# Bericht an den Gemeinderat

## 05.37.0 Bebauungsplan

„Feldgasse – Amselgasse – Payer-  
Weyprecht-Straße – Adalbert-Stifter-Gasse –  
Weißenhofgasse – Kapellenstraße“  
V. Bez., KG 63105 Gries

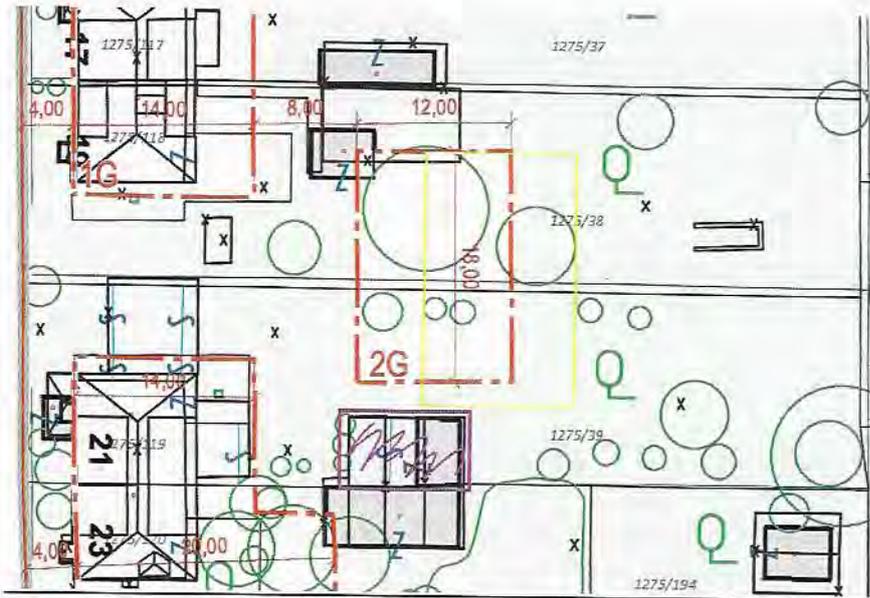
*„[...] Zur geplanten Änderung der Raumordnungspläne erhebt die Abteilung 16, Verkehr und Landeshochbau, in Abstimmung mit der Baubezirksleitung Steirischer Zentralraum, einen Einwand. Es sind die Leistungsfähigkeitsnachweise für sämtliche zum Bebauungsplangebiet führenden Kreuzungen zur B70 und zur B67 vorzulegen.“*

Derzeit sind kaum Bauvorhaben in dem Bereich bekannt. Es wird weiters als sehr unwahrscheinlich eingeschätzt, dass in diesem Gebiet Grundstücke in solchem Ausmaß entwickelt werden um relevante Mehrverkehre zu erzeugen.

Aus Sicht der Abteilung für Verkehrsplanung ist der geforderte Leistungsfähigkeitsnachweis für sämtliche Kreuzungen zu den Landesstraßen B70 und B67 daher weder zweckmäßig noch erforderlich.

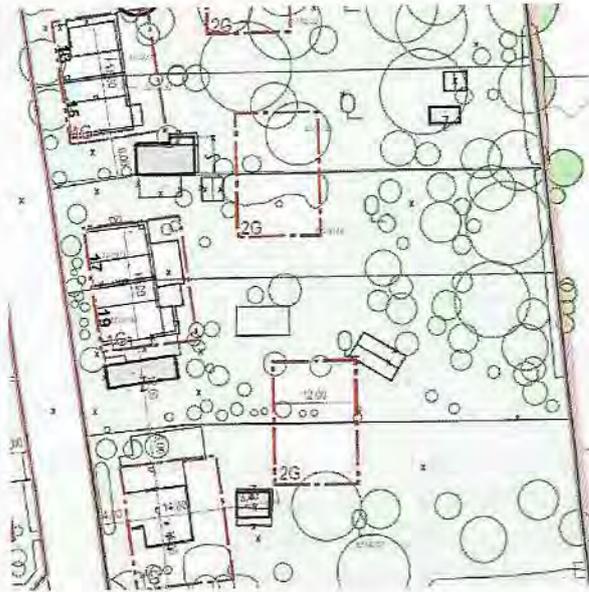
*In der gesamten Adalbert-Stifter-Gasse und Payer-Weyprecht-Straße ist ein einheitliches Straßenbild geplant. Straßenseitig 1 Geschoß, dahinter ein Zubau mit 2 Geschoßen. Es widerspricht dem Straßenbild und dem Gleichheitsgrundsatz unserer Verfassung, dass auf den Liegenschaften Payer-Weyprecht-Straße 26 und 30 auch straßenseitig 2-geschoßig gebaut werden darf.*

*Wir stellen daher den Antrag, den Plan dahingehend zu ändern, dass auch diese beiden Liegenschaften dem Straßenbild entsprechend, straßenseitig 1-geschoßig, dahinter ein Zubau 2-geschoßig, bebaut werden dürfen. Sollte diesem Einwand nicht stattgegeben werden, stellen wir den Antrag die Dachform wie bei allen anderen 2-geschoßigen Bauten als Flachdach und flachgeneigtes Dach bis 10° festzulegen.*

Im Zusammenhang mit der gegenständlichen Einwendung wurde der 05.37.0 Bebauungsplan im Hinblick auf die Festlegung der Bauflucht- und Baugrenzl原因en sowie die bebaubaren Flächen für die Liegenschaften Payer-Weyprecht-Straße 26 (Gst. Nr. 1275/63) und Payer-Weyprecht-Straße 30 (Gst. Nr. 1275/144 und 1275/64) geändert. Bezugnehmend auf die gegenüberliegenden Bestandgebäude wurden straßenseitig ebenso die Geschoßanzahl verringert als auch die zulässige Dachform und Dachneigung angepasst.

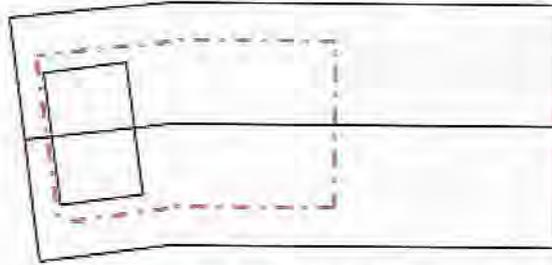
2. Bei der Einhaltung der derzeit im Entwurf vorgesehenen gekuppelten Bebauung wird der untragbaren Situation Tür und Tor geöffnet, das direkt an der Grundgrenze sehr hohe und breite Brandschutzmauern, beispielsweise bis zu 7,5 m hohe und 12 m lange Brandschutzmauern, entstehen, da bloß auf einem der Grundstücke, für welche die gekuppelte Bauweise vorgesehen ist, ein Haus errichtet wird. Dadurch wird das Landschaftsbild – möglicherweise auf Jahre hinweg – erheblich beeinträchtigt, geschädigt und nicht geschützt – was die eigentliche Intention des Bebauungsplanes ist. Für den sehr realistischen Fall, dass (vorerst) nur ein Grundstück bebaut wird, ist dies optisch außerordentlich nachteilig für das gesamte Erscheinungsbild der Siedlung, eine Zumutung für die Eigentümer bzw. Bewohner des betroffenen Grundstücks sowie eine Entwertung der betroffenen Liegenschaft, aber auch aller umliegenden Liegenschaften.

Die Lösung für dieses Problem könnte durch eine flexiblere Gestaltung der Baugrenzlinien erreicht werden, was auch zum nächsten Punkt führt.

Eine Bebauung an der Grundgrenze durch einen Nachbarn muss aufgrund der extrem nachteiligen Folgen jedoch in jeden Fall vermieden werden.

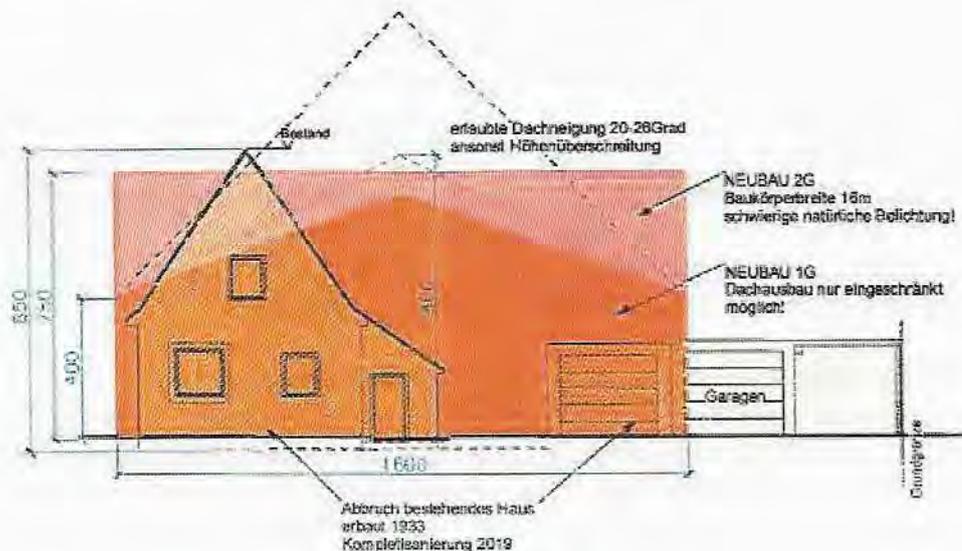
- 10) *Einwendung Gebäudehöhe und Dachneigung, z.B. Amselgasse 36 Grundstück 1277/21:*  
Amselgasse Süd-West und Payer-Weyprecht-Straße Ostseite  
Der Altbestand an freistehenden Häusern hat an der Straßenseite eine Breite von 6,20m und gartenseitig eine Breite von 8,35m und ein Satteldach mit 55 Grad und eine Gesamthöhe von 8,50m (siehe Planbeilage aus 1933).  
Die Weiterführung der bestehenden Dachform (55°) bei einem Zubau bzw. Verlängerung des Bestandes ist nicht möglich, da die maximale Dachneigung und die Gebäudehöhe nicht dem Bestand entspricht. Gefordert wird die Anpassungsmöglichkeit an den Bestand.  
Gefordert werden 55 Grad Dachneigung wie beim Bestand und eine entsprechende Erhöhung der Gebäudehöhe!  
Bei einer Dachneigung von 45 bis 55 Grad und einer Gebäudebreite lt. BBPL von ca. 10m (maß fehlt im BBPL) ergibt das eine Giebelhöhe von 5 bis 7,14m, plus eine Geschosshöhe für das EG von 3m, plus 0,2m für Fußboden über dem Gelände ergibt das somit eine

Gebäudehöhe bis zum First von 8,20 bis 10,34m. Auch hier ist eine Angleichung der Höhen an den Bestand notwendig.
